建築物の安全確保のための体制の整備事業

構造計算に係る課題の整理取りまとめ

報告書

一般社団法人 建築性能基準推進協会

図 2.1.1 軸組図

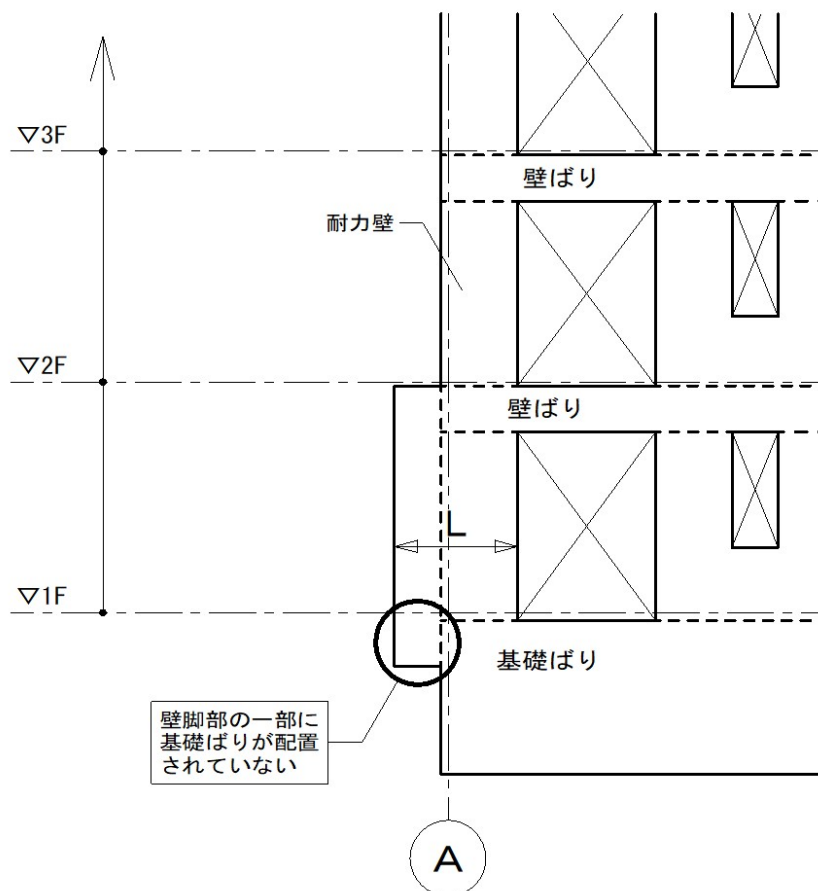
図 2.1.1 に示すように 1 階 A 通り壁は、脚部に基礎ばりが配置されていない部分があるが、構造計算書では基礎ばりが配置されていない部分の壁も含んだ壁長さ（図中：L）を壁式鉄筋コンクリート造の耐力壁として有効であると判断して、壁量・壁率の算定を行っていた。

1 階 A 通りから突出した部分の壁の脚部は、基礎ばり端部の側面に定着されているが、壁量・壁率の算定等に有効な耐力壁であるとみなせるディテールであるかどうかに対する検討やコメント等が見当たらなかった。

耐力壁に関する建築基準法施行令第 78 条の 2 の規定によれば、「周囲の柱及びはりとの接合部は、その部分の存在応力を伝えることができるものとする。」とあり、さらに壁式構造の耐力壁の場合、「各階の耐力壁は、その頂部及び脚部を当該耐力壁の厚さ以上の幅の壁ばり（最下階の耐力壁の脚部にあつては、布基礎又は基礎ばり）に緊結し、耐力壁の存在応力を相互に伝えることができるようにすること。」とある。

よって、壁量・壁率の算定時に有効な耐力壁であるかどうかの判断に当たり、上記の条件を満足しているか確認する必要がある。

図 2.2.1 軸組図

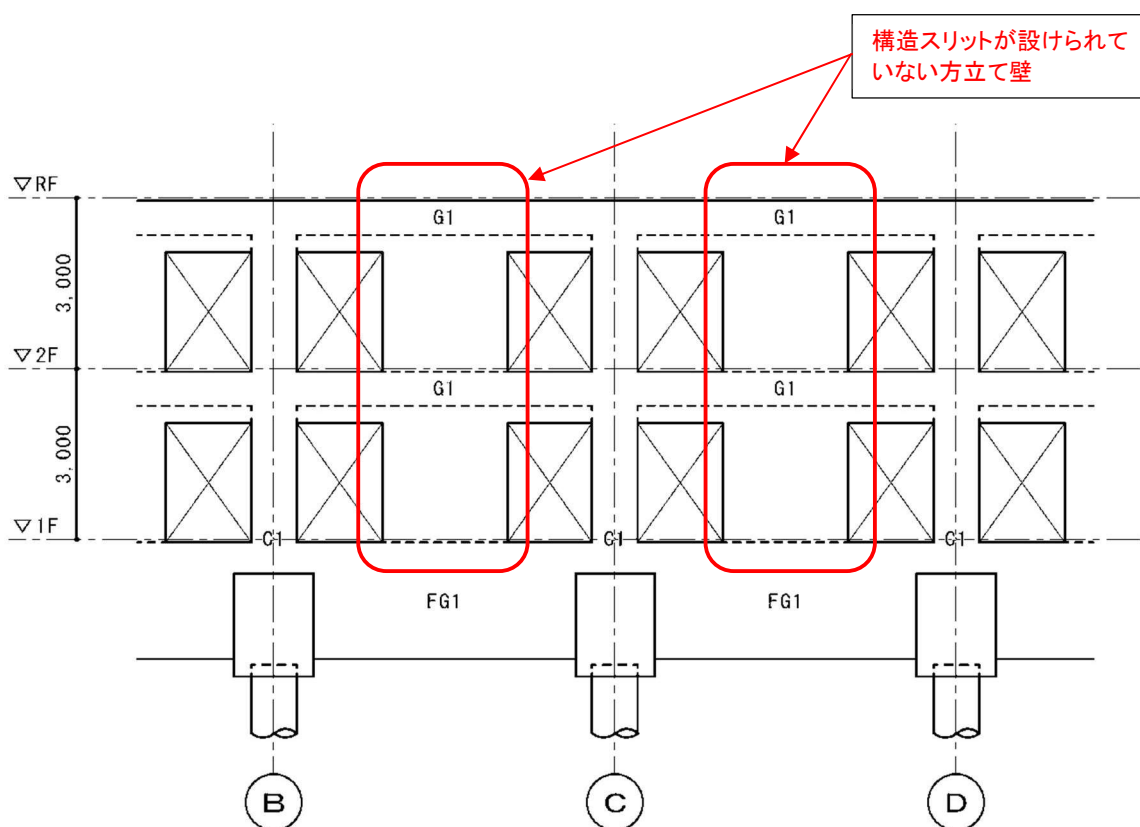
本事例は、図 2.2.1 に示すとおり、構造スリットの無い方立て壁が設けられている RC 造の剛節架構の建築物である。

当該方立て壁は、非構造壁として、主架構の許容応力度計算の応力算定時にはその存在を無視していた。その際、方立て壁からの付加応力などが主架構に与える影響等についての検討は行われていなかった。

2020年版建築物の構造関係技術基準解説書の付録1-3.2によると、平成19年国土交通省告示第594号第1第一号の規定の解説として「剛節架構内に鉄筋コンクリート造の腰壁、そで壁、垂れ壁、方立て壁（以下「腰壁・そで壁等」という。）を有する建築物では、それらの壁を実況に応じて適切にモデル化する必要がある。」とある。また、同告示第2には、「非構造部材から伝達される力の影響を考慮して構造耐力上主要な部分に生ずる力を計算しなければならない」と規定されている。これらより、原則として架構内に剛接合された方立て壁はその耐力・剛性等を評価し、主架構に与える影響等についての検討（例えば、方立て壁が存在することによって生じる短スパンの境界ばりの検討等）を行わなければならない。

図 3.1.1 柱梁仕口部

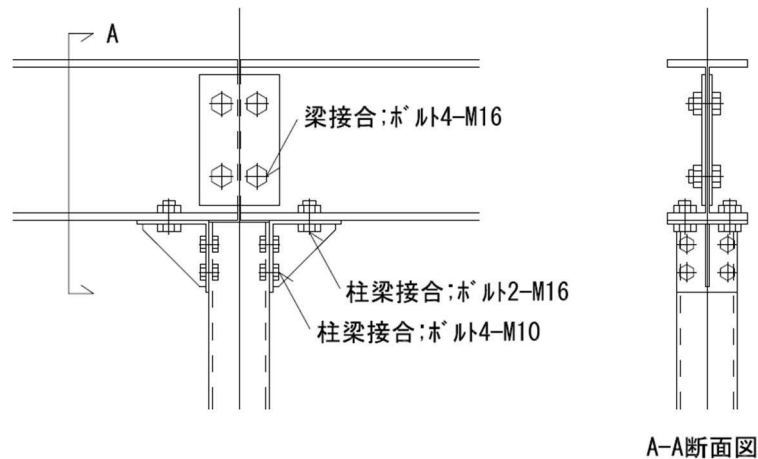
本事例は軒の高さ9mを超えるS造建築物であり、X・Y方向共に耐震計算ルート2で設計されている。図3.1.1に示すように柱梁仕口部は中ボルトを用いたピン接合として設計されている。本事例の軒の高さは9mを超えており、建築基準法施行令第67条第1項のただし書きのボルト接合（中ボルト）の採用条件を満たしていなかった。

建築基準法施行令第67条第1項には、鋼材の接合方法を規定しており、ただし書きでは、延床面積が3,000 m<sup>2</sup>以下、軒の高さが9m以下、かつ、張り間が13m以下の建築物の場合は、ボルトが緩まない措置を講じたボルト接合（中ボルト）によることができるとされている。しかしながら、本事例では、軒の高さが9mを超えており、また、耐震計算ルート2で設計され、保有水平耐力計算を行っていないので、建築基準法施行令第67条第1項は令第36条第2項第1号による適用除外ともならない。

構造耐力上主要な部分である鋼材の接合にボルト接合（中ボルト）を採用する場合には、建物規模および設計ルートが適用範囲内であるかの確認が重要である。

図 3.2.1 詳細図

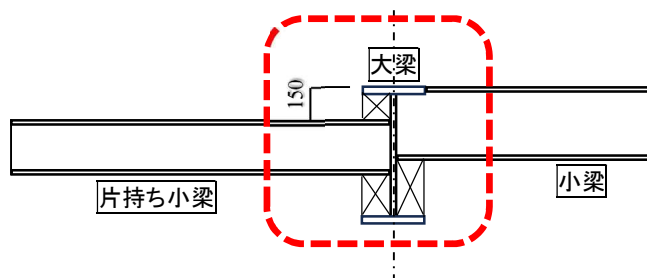
本事例は、令第 82 条に基づく許容応力度計算（一次設計）を行う S 造建築物であり、図 3.2.1 の大梁から突出した片持ち小梁は、大梁ならびに大梁反対側の小梁と 150mm の段差があり、片持ち小梁の固定端側フランジは大梁のウェブのみにあたっている。

一次設計の鉛直荷重に対する検討時には、片持ち小梁固定端のフランジに生じる応力の処理について、溶接接合方法の明記ならびに接合耐力の検討が必要であると考えられるが、構造図および構造計算書には見当たらなかった。

片持ち梁の固定端の接合部については、応力伝達方式を明確にし、各鋼板間の溶接接合の詳細を示すとともに、接合部耐力が十分であることを示さなければならない。

図 4.1.1 基礎伏図

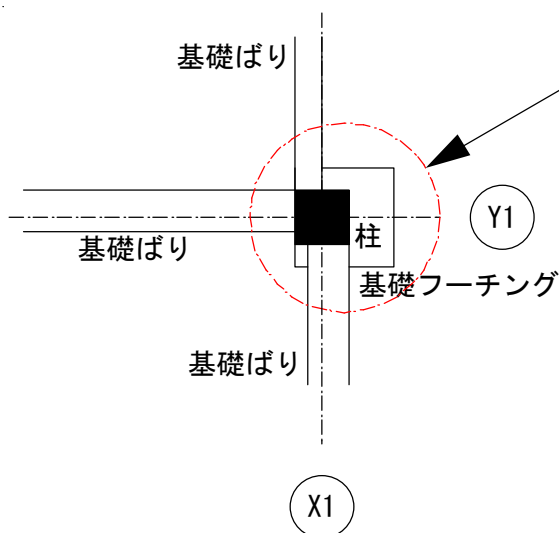
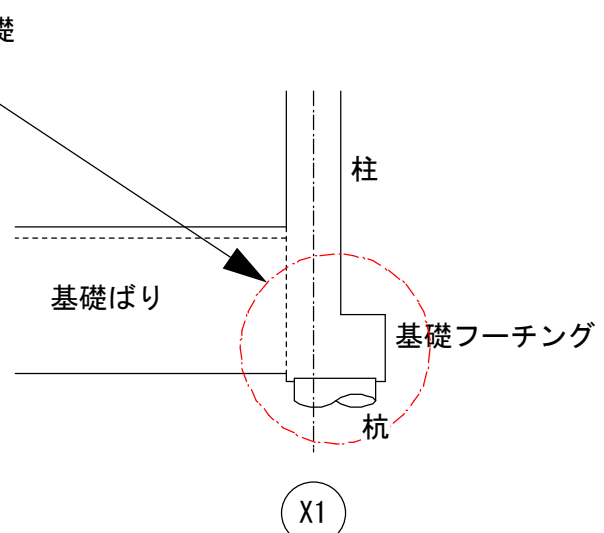
本事例はRC造建築物である。柱直下には場所打ちコンクリート杭1本を設けているが、**図 4.1.1** 及び **図 4.1.2** に示すように、X1 通りと Y1 通りの柱下に配置された杭が X1 通り架構の外側に偏心している。構造計算書では、この偏心により生じる応力に対して「ストラット・タイモデル」による基礎フーチングの検討として、ストラットの圧縮力の検討は行われているが、タイの引張力の検討は行われていなかった。

柱心に対して杭が偏心している偏心杭基礎の応力伝達の検討を「ストラット・タイモデル」で検討する場合には、**図 4.1.3** のストラット・タイモデルを想定しているため、ストラットの圧縮力の検討だけでなく、タイの引張力も検討する必要がある。なお、基礎フーチングに生じるタイの引張力は基礎ばり主筋にも伝達できるよう基礎ばり主筋の検討も必要である。

図 4.2.1 短辺方向軸組図

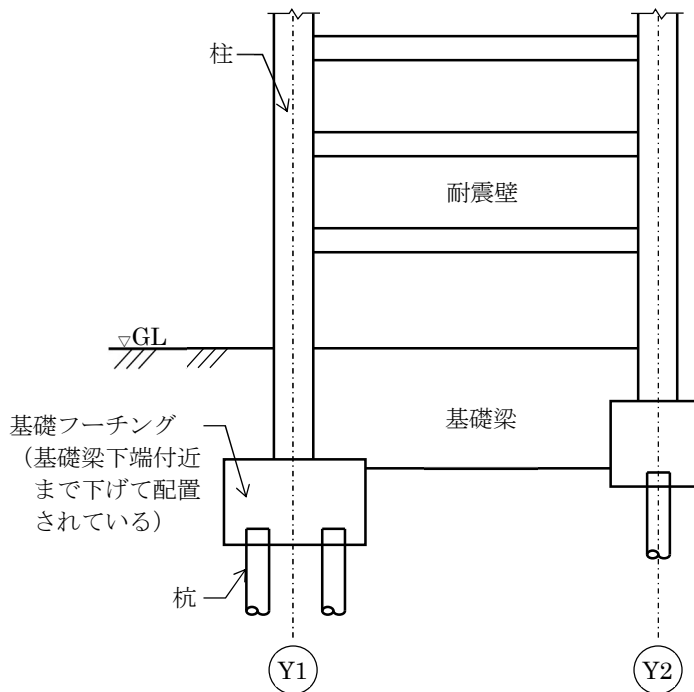
本事例は、中高層の RC 造建築物で耐震計算はルート 3 で行われている。図 4.2.1 に示すように、短辺方向の架構は連層耐震壁架構となっており、連層耐震壁の最下部には基礎梁と柱直下に基礎フーチングが配され、2 本の杭で支えられている。建築計画上、一部の基礎フーチングは基礎梁下端付近まで下げて配置されている。

本事例のように塔状比が比較的大きい建物は、地震時に柱には大きな引張力が作用するため、構造耐力上安全に当該引張力を基礎フーチング・杭に伝達させる必要がある。このために、例えば、柱主筋を基礎フーチングに定着したうえで、基礎フーチングに配された拘束筋の効果により定着鉄筋を介して杭に引張力を伝達させる仕様となっていること等を確認する必要がある。

図 4.2.2 柱、基礎フーチング、杭の取合い  
(本図では、基礎フーチングの配筋は省略)

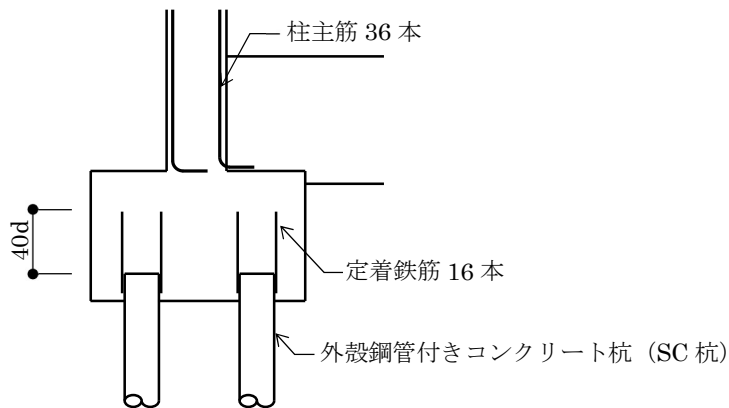
1 階の柱、基礎フーチング、杭の取合いを図 4.2.2 に示す。本建物の短辺方向は塔状比（架構高さ／架構の幅）が 3.5 と大きく、地震時に柱に大きな引張力が作用するため柱に 36 本の太径の主筋が配されており、配筋詳細図では図 4.2.2 に示すように柱主筋は基礎フーチング内に定着させず、基礎梁内に折曲げ定着する仕様となっていた。本事例の構造図に添付されている配筋標準図では柱主筋を基礎フーチングに定着する仕様を示されているものの、配筋詳細図はこれと異なる仕様を採用していた。

外殻鋼管付きコンクリート杭(SC 杭)が各 2 本用いられており、1 本あたり 16 本の太径の定着鉄筋が杭鋼管に溶接され、基礎フーチング内に 40d 定着されていた。基礎フーチングには、はかま筋などの拘束筋が配されているが、柱主筋がフーチング内に定着されていないことから、地震時に生じる柱の引張力を杭まで伝達できるか確認できなかった。
